**Mémoire en réponse aux remarques formulées lors de la phase de consultation**  
janvier 2020

Syndicat Mixte du Bassin Versant de la Brèche

TITRE Mémoire en réponse aux remarques formulées lors de la phase de consultation  
 NOMBRE DE PAGES 18  
 NOMBRE D'ANNEXES 1  
 OFFRE DE RÉFÉRENCE P18000169  
 N° COMMANDE

## Carte de synthèse des enjeux

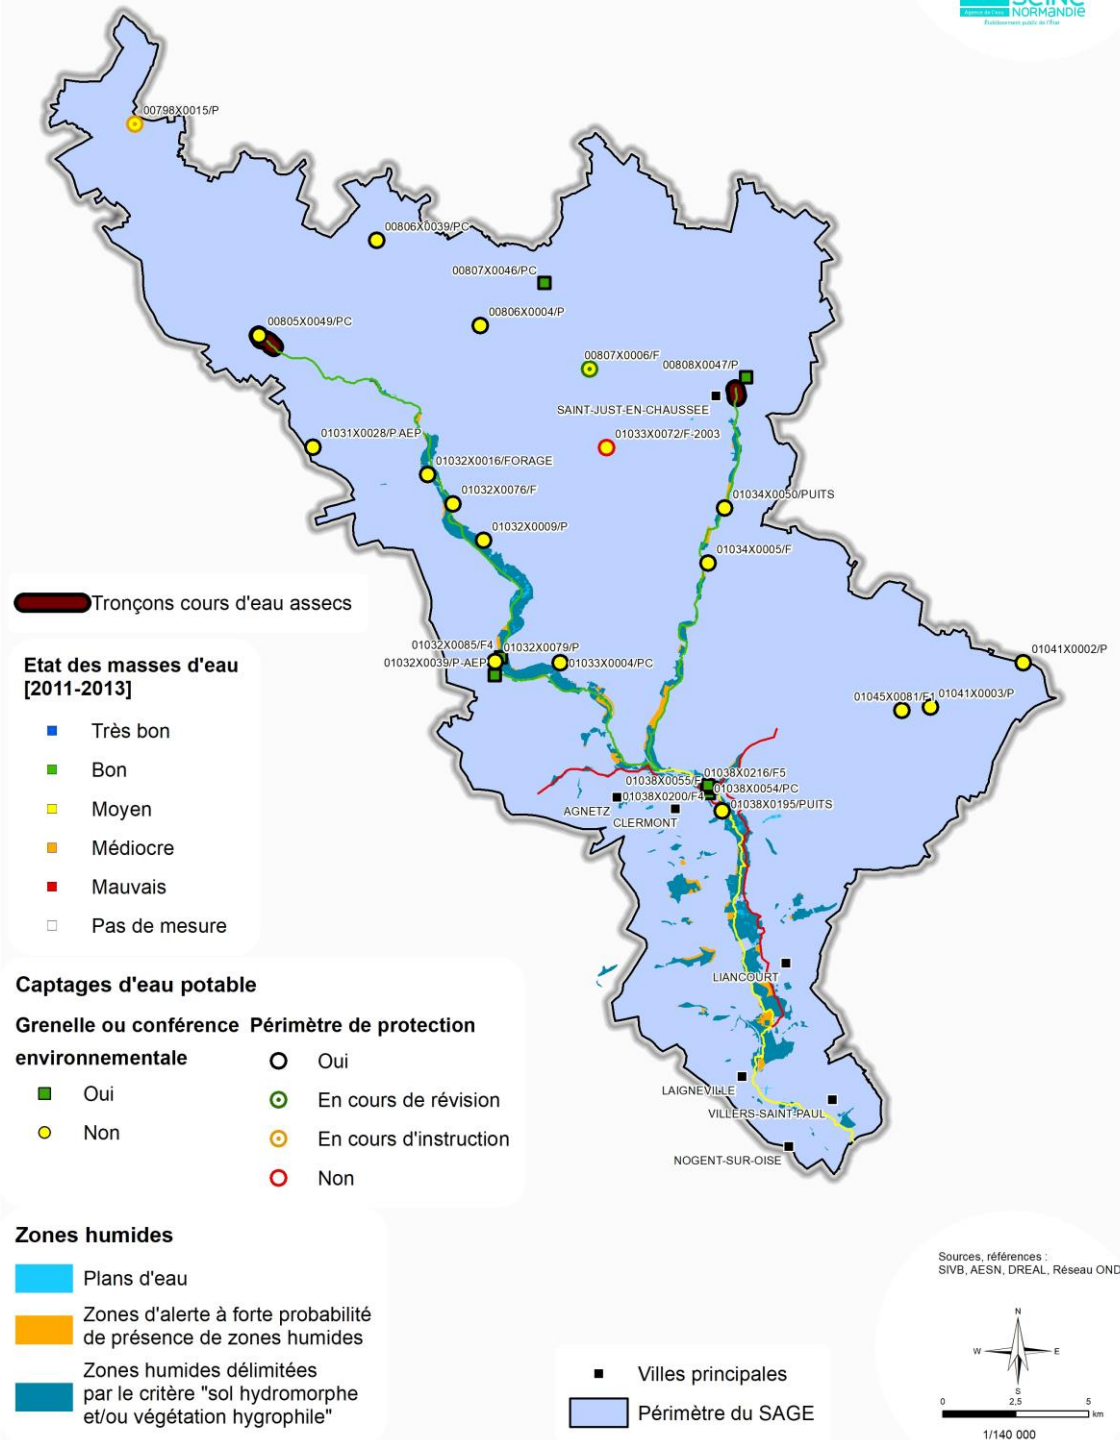
Le résumé non technique (page 8 à 12 de l'évaluation environnementale) est assez succinct mais clair. Il ne présente qu'une seule carte, permettant de situer le territoire couvert par le SAGE. Les enjeux du territoire auraient mérité d'être cartographiés. Afin d'en faciliter sa compréhension par le public, l'autorité environnementale recommande de compléter le résumé non technique avec une carte de localisation des enjeux du SAGE de la Brèche.

Le résumé non technique de l'évaluation environnementale sera complété d'une **carte** présentant :

- les masses d'eau et leur état,
- les zones humides,
- les captages AEP,
- les tronçons de cours affectés par des assecs.
